Rheine, den 07.04.2014

Offenlage Straßenausbaumaßnahme „Steinburgweg“, hier: Anwohnerbeteiligung

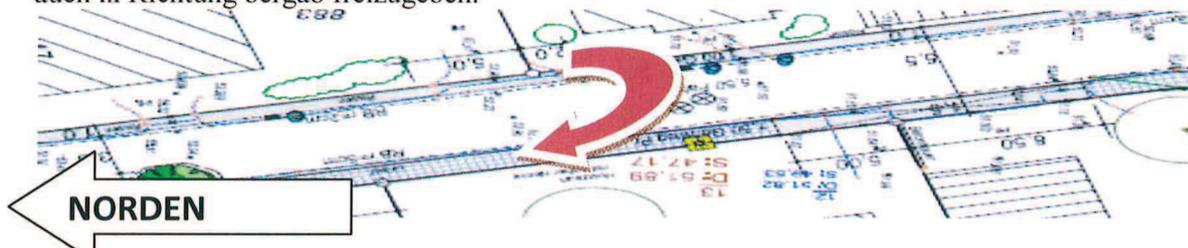
Unsere Straße wird generell von vielen Radfahrern, besonders aber werktags morgens zwischen 7 und 8 Uhr von Dutzenden von Schülerinnen und Schülern und an Wochenenden bei passablem Wetter von Rad fahrenden Ausflüglern aller Altersklassen genutzt. Die zumeist von oben kommenden Radfahrer fahren aufgrund des Gefälles mit zum Teil erheblicher Geschwindigkeit bergab, nehmen hierbei oft zu mehreren nebeneinander einen Großteil der Fahrbahn ein und wechseln dann früher oder später, teilweise erst unmittelbar vor der aus beiden Richtungen schlecht einsehbaren Kurve auf die linke Fahrbahnseite, um mit Schwung auf den Radweg (ehemalige Bahnstrecke) aufzufahren.

Vor allem an Schultagen praktisch kommt es hier im Minutentakt zu kritischen Begegnungen zwischen bergauf kommenden KFZ und den Schüler/-innen. Das Problem dürfte bei der örtlichen Polizei sowie Safe& Co. bekannt sein. **So sieht die Situation zur Zeit aus:**

Wir Anwohner beantragen daher,

- auch in dem unteren Bereich „Kurve bis Ohner Weg“ wie auch im oberen Bereich bauliche Maßnahmen zur Verkehrsberuhigung vorzusehen,
 - außerdem **die Straße im Anwohnerbereich (ab der gestrichelten grünen Linie nach oben) als verkehrsberuhigter Bereich (Zeichen 325.1) und im unteren Bereich „Kurve bis Ohner Weg“ als „Tempo-20-km/h-Zone“** auszuweisen,
 - ersatzweise die ganze Straße einheitlich als „Tempo-20-km/h-Zone“ auszuweisen .
- Auch sollte auf eine bessere Wahrnehmbarkeit der künftigen Beschilderung geachtet werden (ggf. durch ergänzende Symbole auf der Fahrbahn durch entsprechende Markierungen an den jeweiligen Zoneneinfahrten).

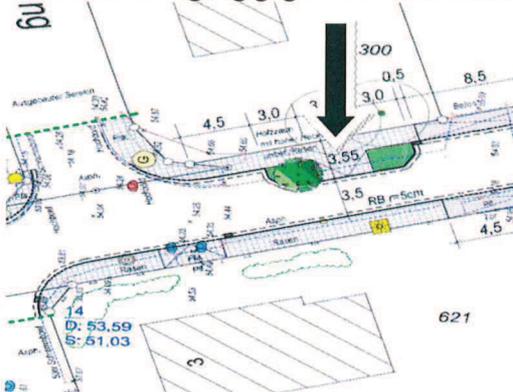
Fraglich erscheint die Notwendigkeit der eingeplanten, wohl insgesamt ca. 9 Meter langen Verkehrsberuhigung gegenüber dem Grundstück Steinburgweg 3

Hier würde unseres Erachtens wie an den anderen Stellen auch ein Beet vom Umfang eines Baumes ausreichen, da es bei der künftigen Ausgestaltung mit zumindest einem Gehweg am Fahrbahnrand für die Anwohner ohnehin schwieriger wird, eine Parkmöglichkeit zu finden.

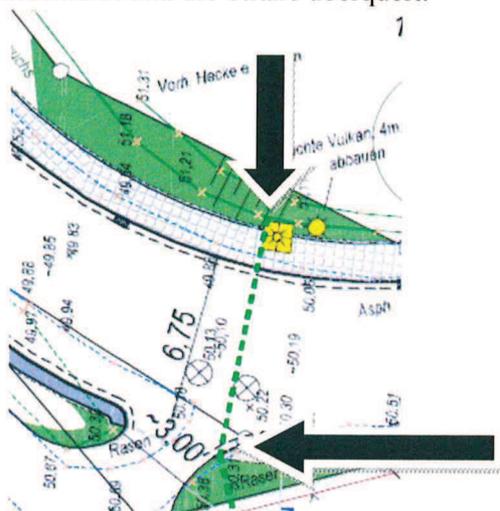
3. Kein Einverständnis besteht seitens der Anwohner damit, die im Kurvenradius genau an der Stelle zwischen den beiden Bauabschnitten eingeplante Straßenleuchte künstlich dem von den Anwohnern mitzufinanzierenden Abschnitt zuzuschlagen, indem die wohl als Begrenzung zwischen beiden Abschnitten eingezeichnete grüne Linie ohne sonst einleuchtenden Grund am westlichen Straßenrand zunächst ein kleines Stück nach links oben eingezeichnet wurde, bevor sie dann einen Rechtsknick beschreibt und die Straße überquert.
